Étude d'impact sur l'environnement de l'élargissement du chemin Pink entre la rue de la Gravité et le corridor Deschênes

Réponses aux questions et commentaires

**ÉTUDE D'IMPACT SUR L'ENVIRONNEMENT
DE L'ÉLARGISSEMENT DU CHEMIN PINK**

Dossier 3211-05-439

PLAN DE LOCALISATION, PONCEAU RUISSEAU MOORE

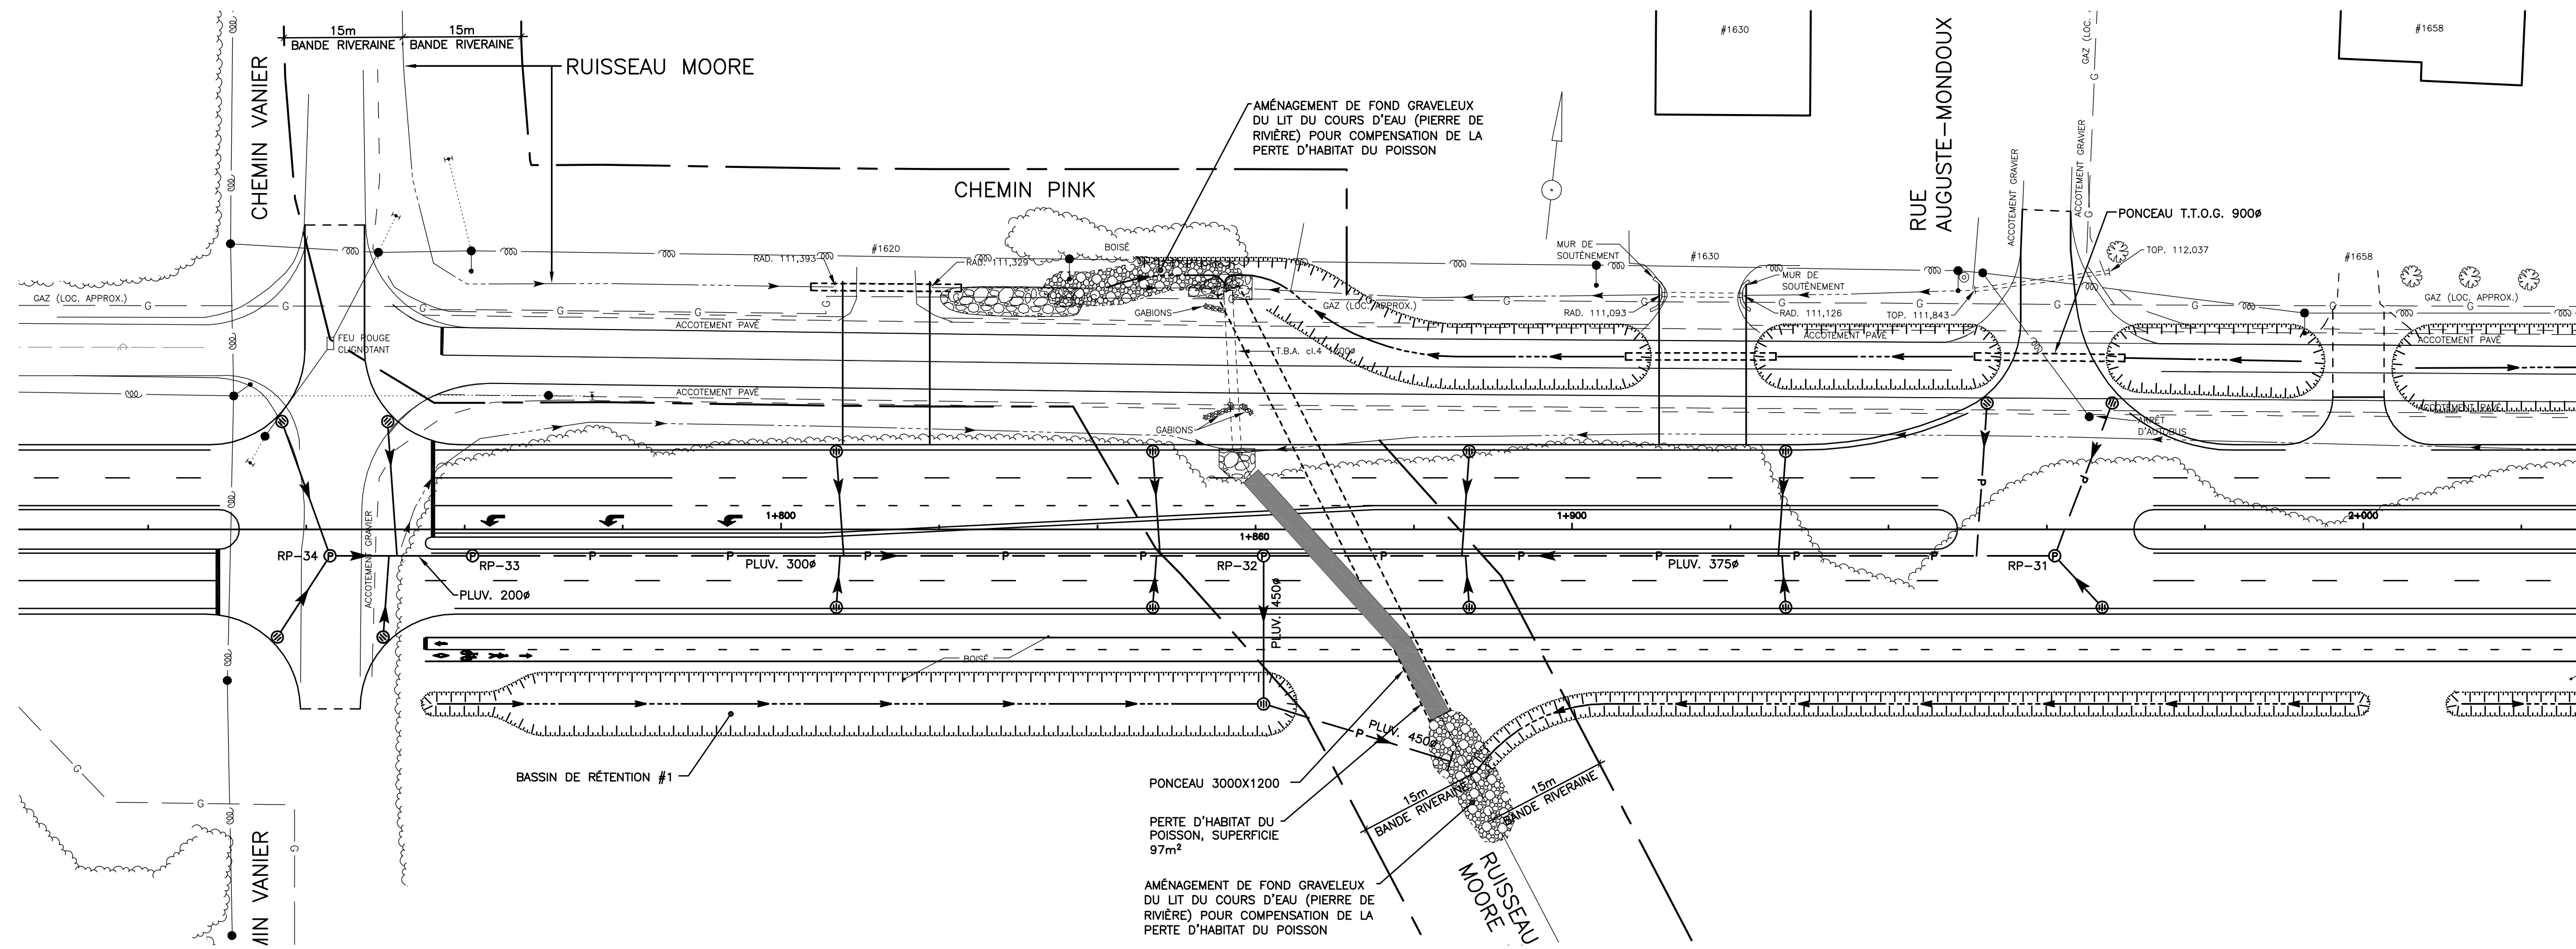
Q. 6 Fournir les plans en version papier (idéalement grand format) et les devis pour les cinq traversées de cours d'eau prévues (CD1, CD2, CD4, CD5 et CD6) et déterminer les superficies d'empiètement relatives aux ouvrages permanents dans l'habitat du poisson.

R. 6 Les plans des trois traversées des cours d'eau prévues (CD1, CD2 et CD4) sont présentés à l'annexe 4. Pour les cours d'eau CD5 et CD6, aucun aménagement n'a

été prévu (voir réponse à la question 5). Les superficies d'empiètement relatives aux ouvrages permanent sont présentées dans le tableau suivant :
